整理No： 48M-11-001

協力工場 不良品連絡書

品名 DF36-30P-0.4SD セツインサ

金型番号 MM316

不良内容

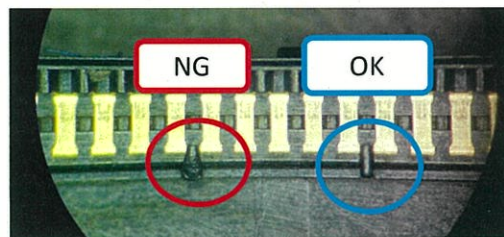
製品樹脂部に当たり・変形有

検査員に聞こえぬ調査を行った所、取り扱いによる発生の可能性は、過去に多数の検査実績のある検査員であり、どこかに当たることもなく検査を行っている為問題ないと考えられます。見逃しの可能性については、当不具合の発生面は、重要欠点である端近くのジョートを中心に検査しており、当不具合の発生場所も同じ位置の為見逃しもなく検査できていることから見逃しという事は考えにくい。次工程での発生を視野に調査をお願い致します。

対策後、161201-1-I-01-06-161207-1-I-01.07の計5ロットにおいて同不具合無しの為有効性有りと判断致します。
